Gmina Łapy
ul. Gen. Wł. Sikorskiego 24
18-100 Łapy

I.7013.3.2024

Sprawa dot.: postępowania przetargowego pn. „Budowa i przebudowa dróg w Gminie Łapy - II etap - Polski Ład”

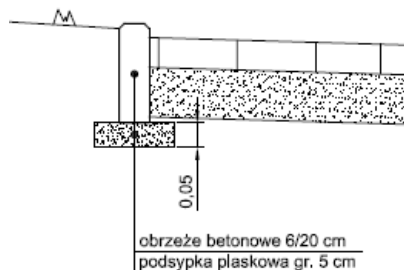
8. Według opisu technicznego na zjazdach należy wykonać konstrukcje:

Przyjęto konstrukcję nawierzchni **zjazdów na posesje**:

Zjazdy bramowe

Kolorowa kostka brukowa betonowa gr. 8 cm na podsypce cementowo – piaskowej 1:4 gr. 5 cm i podbudowie z mieszanki niezwiązanej z kruszywem C_{50/30} gr. 20 cm; obrzeża betonowe 8/30 cm.

Natomiast według przedmiaru podbudowa z kruszywa Cnr – grubość 22cm.

11 d.3	KSNR 6 0112-01	Podbudowa z mieszanki niezwiązanej z kruszywem Cnr lub grunt niewysadzinowy o CBR min 20% gr. 22cm 253.00	m ²	253,00
-----------	-------------------	--	----------------	--------

Prosimy o zlikwidowanie rozbieżności i wskazanie właściwej grubości warstwy i stopnia przekruszenia kruszywa.

7. Zamawiający informuje, iż konstrukcje należy wykonać zgodnie z dokumentacją projektową, przedmiar, który został dołączony służy pomocniczo.
8. Zamawiający informuje, iż grubość warstwy i stopień przekruszenia kruszywa na zjazdach należy wykonać zgodnie z opisem technicznym.

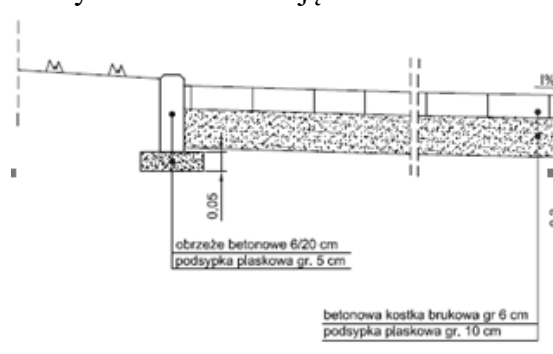
11. Prosimy o potwierdzenie, że zjazdy należy obramować obrzeżem o wymiarach 8x30cm – zgodnie z rys. zjazd bramowy. W przedmiarze wskazano obrzeża 20x8 cm. Nadmieniamy, że obrzeża o takich wymiarach nie są produkowane.

13 d.3	KSNR 6 0404-02	Obrzeża betonowe o wymiarach 20x8 cm na podsypce cementowo-piaskowej 110.00	m	110,00
-----------	-------------------	--	---	--------

11. Zamawiający informuje, iż zjazdy należy obramować obrzeżem o wymiarach 8x30cm.
12. Zamawiający informuje, iż konstrukcje na chodnikach należy wykonać na podsypce cementowo-piaskowej gr. 5 cm.
